KRAJSKÉ ŘEDITELSTVÍ POLICIE STŘEDOČESKÉHO KRAJE

Č.j.: KRPS-64227/ČJ-2025-010606

Návrh místní úpravy provozu na pozemních komunikacích – VPÚK areál zámku Veltrusy, katastrální území Veltrusy, obec Veltrusy - stanovisko

Příloha č. 1-mapa-situace- umístění dopravního značení

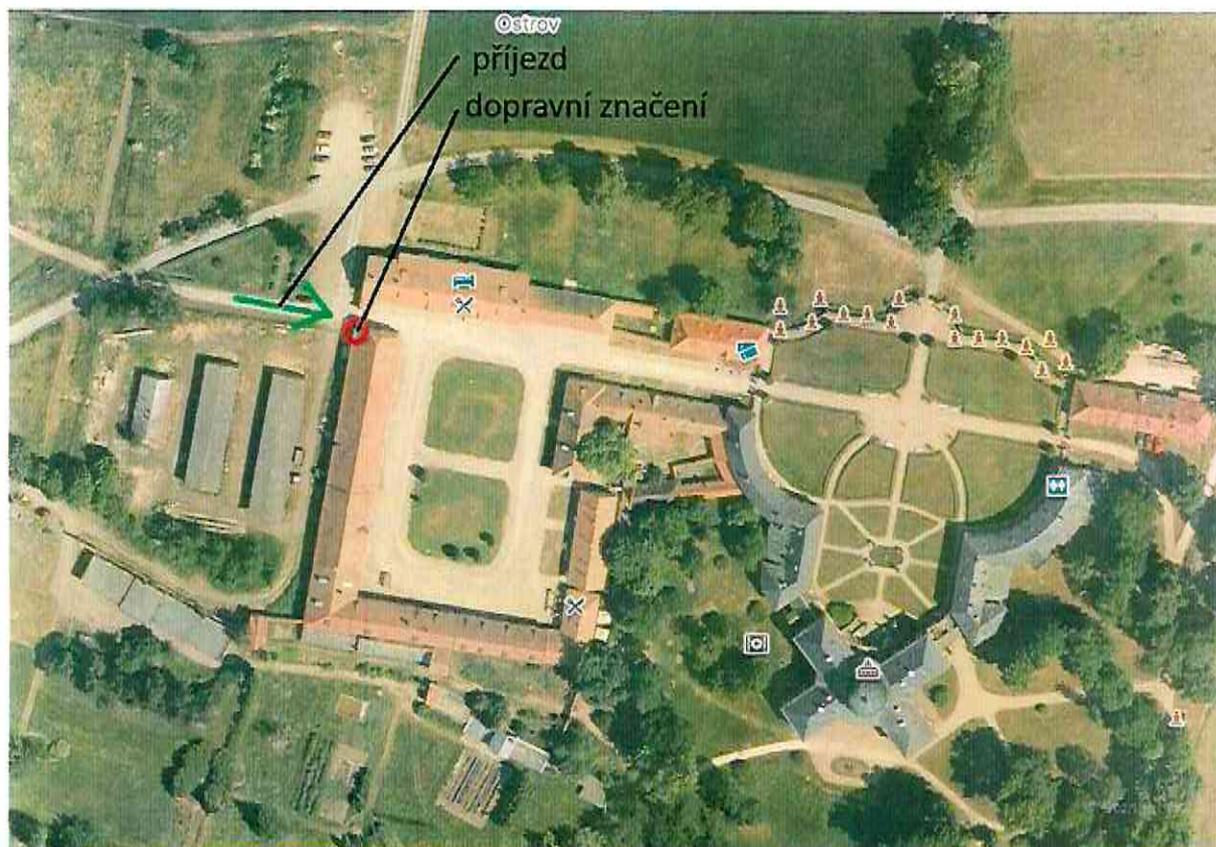
Policie České republiky Krajské ředitelství policie Středočeského kraje Dopravní inspektorát Mělník vydává z hlediska bezpečnosti a plynulosti provozu na pozemních komunikacích v souladu s ust. § 77 odst. 2 písm. b) zákona č. 361/2000 Sb., o provozu na pozemních komunikacích a o změnách některých zákonů stanovisko k návrhu místní úpravy provozu na pozemních komunikacích v obci Veltrusy na účelové komunikaci areálu zámku spočívající ve změně místní úpravy provozu – odstranění stávající DZ B1 + E13 a umístění DZ B1+E13+E5 a B13+E6 z důvodu nosnosti na komunikaci (mlatový povrch).

PČR DI Mělník souhlasí s návrhem.

Pro umístění dopravního značení budou splněny následující podmínky:

Bude užito dopravní značení a zařízení v souladu s vyhl. č. 294/2015 Sb., kterou se provádějí pravidla provozu na pozemních komunikacích, v reflexním provedení v základní velikosti v provedení dle ČSN EN 12899-1.

Dopravní značení bude provedeno a umístěno v souladu s TP 65 (Zásady pro dopravní značení na pozemních komunikacích).
